# 銚子海上保安部

## 銚子港一ノ島灯台・銚子港西防波堤灯台の光達距離などが変わります

変更予定年月日:平成27年11月中旬

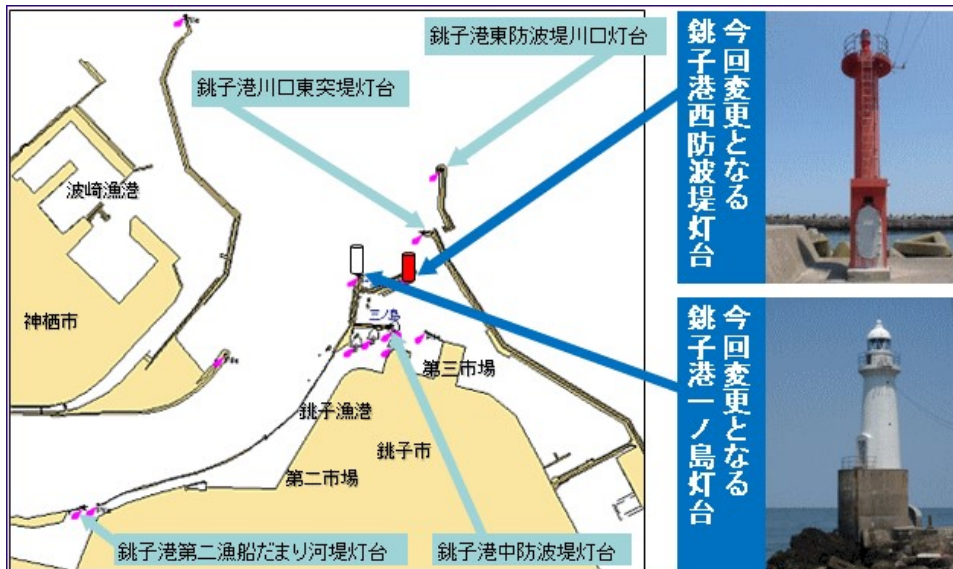
銚子港一ノ島灯台及び銚子港西防波堤灯台の光源を電球からLEDに交換することに伴い、光達距離(灯台の光が見える距離)及び光度(灯台の光の明るさ)が次のとおり変わります。

標識名	銚子港一ノ島灯台	
灯質	等明暗白光 明3秒暗3秒	
光達距離	13.0海里	→ 5.5海里
光度	14,000カンデラ	→ 110カンデラ

標識名	銚子港西防波堤灯台	
灯質	連成不動単閃赤光 毎4秒に1閃光	
	夜間は常時点灯し、4秒ごとに閃光を發します。	
光達距離	閃光時	10.0海里 → 5.0海里
	点灯時	6.5海里 → 2.0海里
光度	閃光時	1,600カンデラ → 78カンデラ
	点灯時	210カンデラ → 7カンデラ
